INFORMATIE - BULLETIN

GRUNDIG

TECHNIEK

RECORDER 1

C 5000/5500/6500/8000/9000 - CB 200/210/230
ONGEWENST AFSCHAKELEN GEDURENDE HET OMSPOELEN OF START.

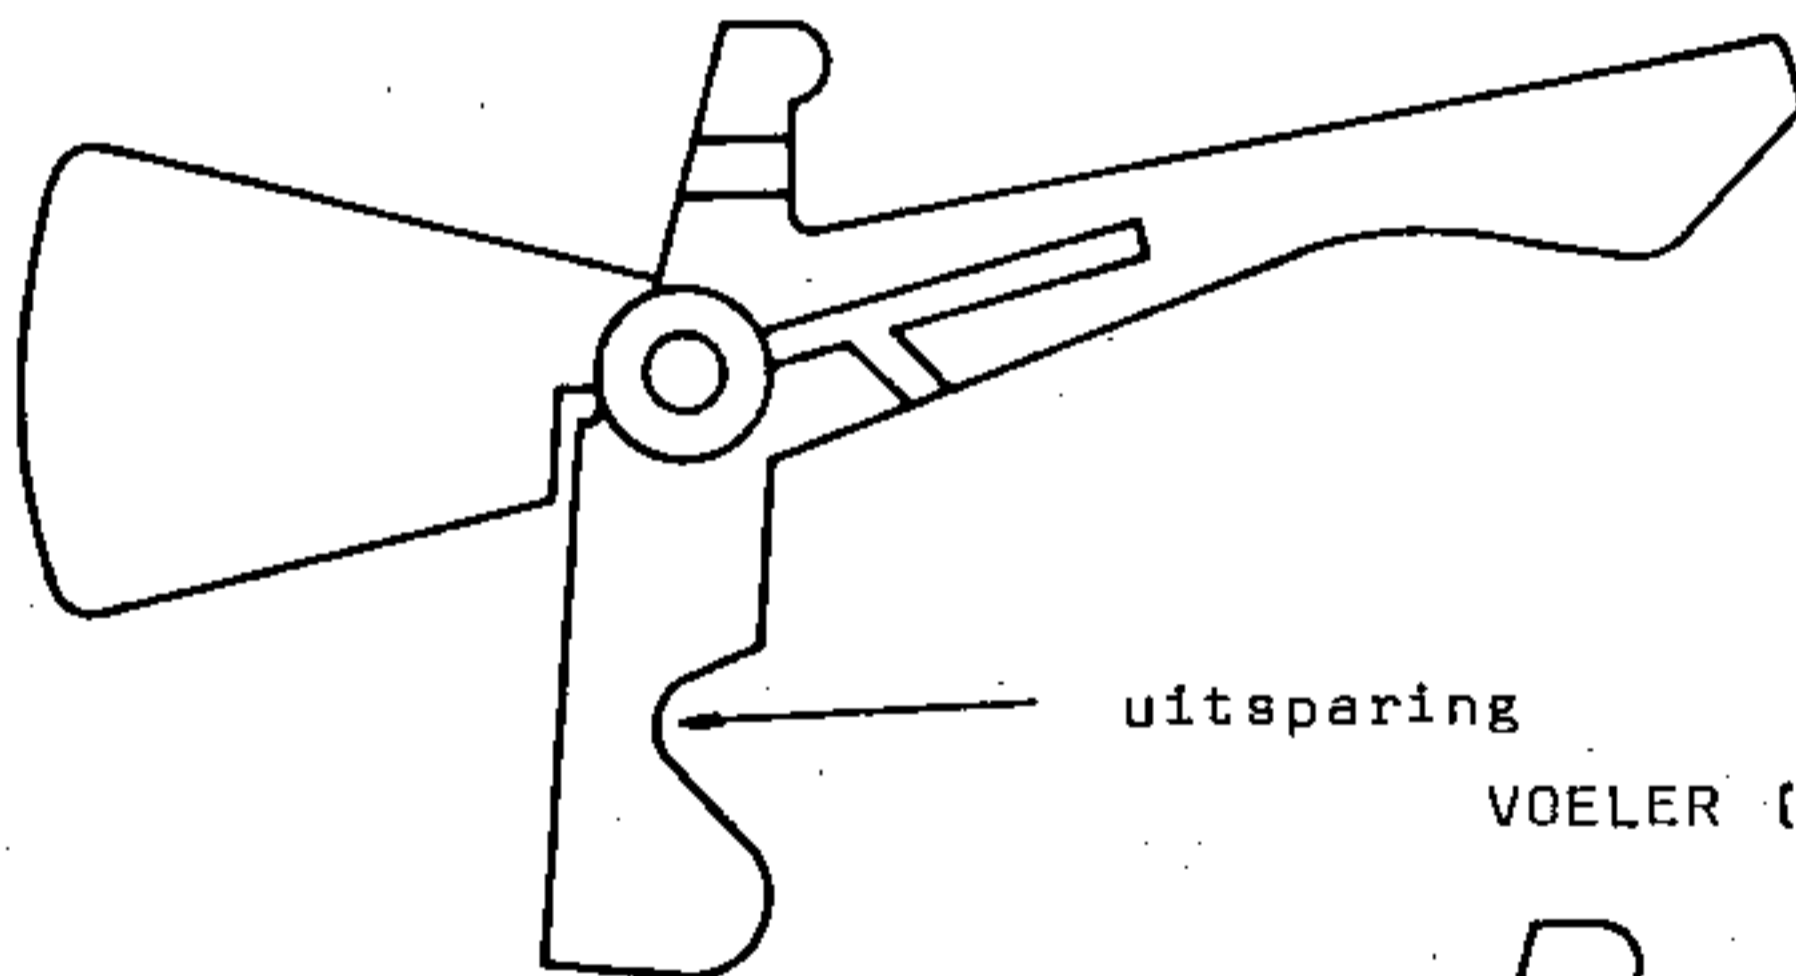
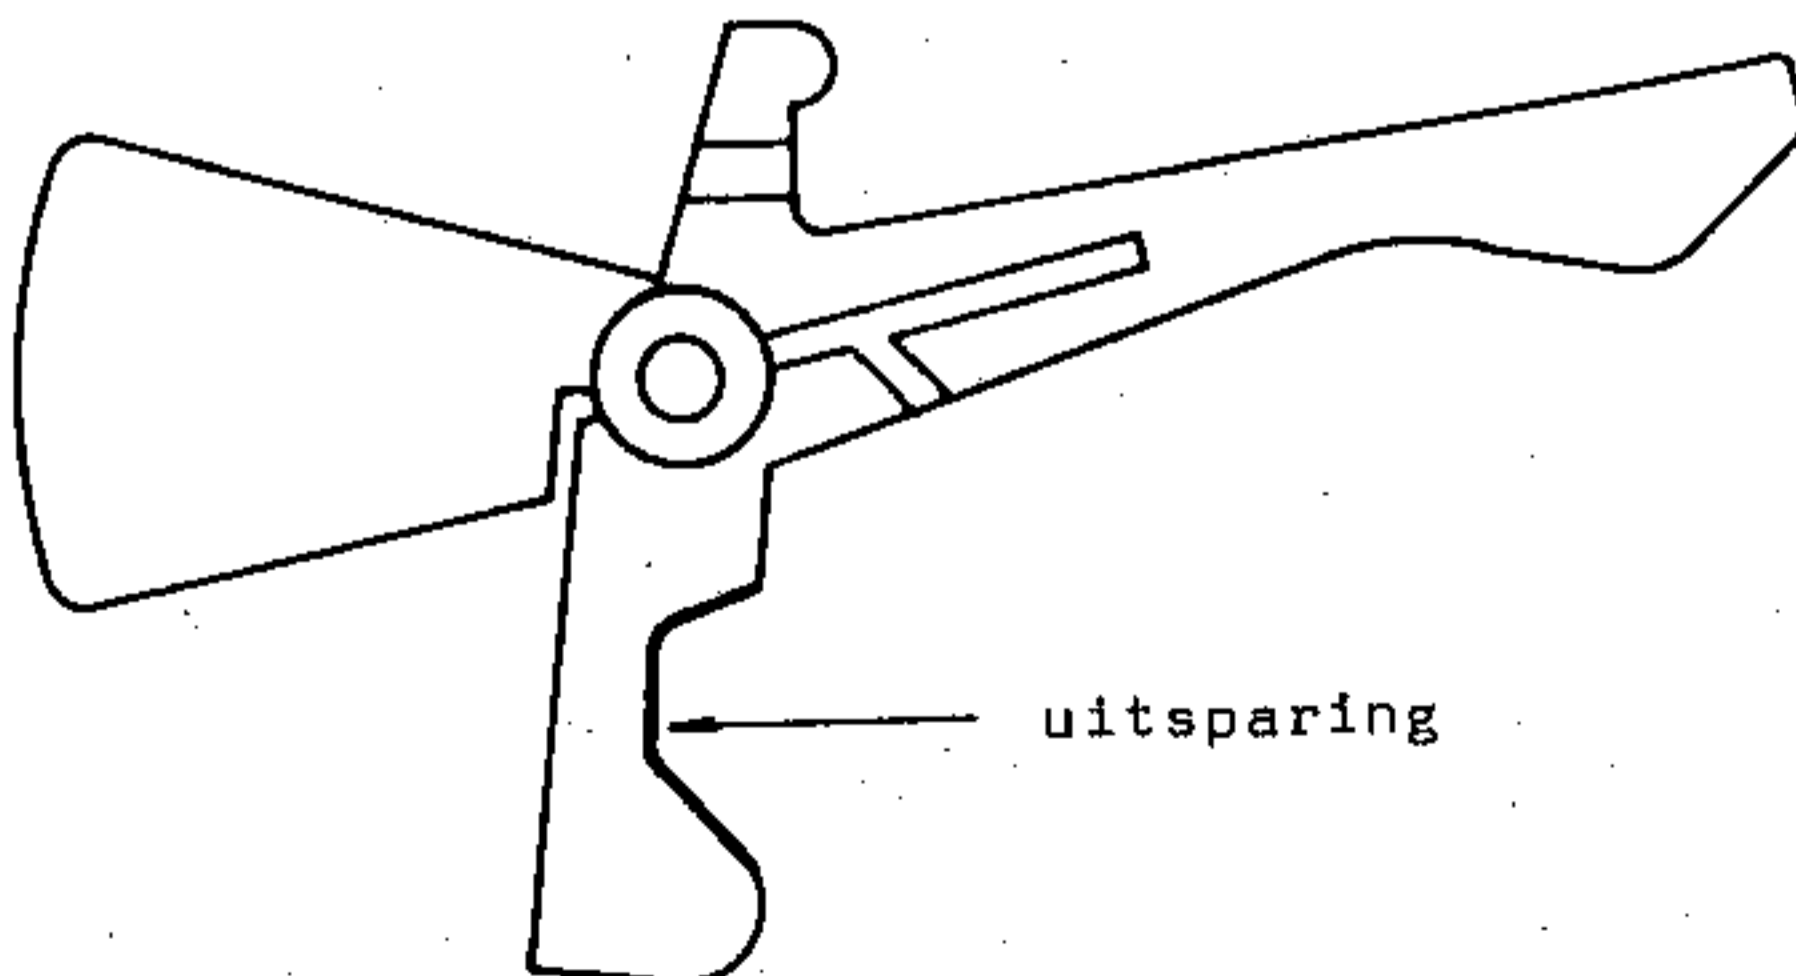
Reden der modificatie : De beweging van de voeler wordt door de schakelnok verhinderd (te kleine uitsparing).

Modificatie : De uitsparing in de voeler werd groter gemaakt (zie figuur)

VOELER (oud)

VOELER (nieuw)

In geval van reparatie: Indien nodig het onderste deel van de koppeling (vooruitspoelen) door de nieuwe uitvoering vervangen.
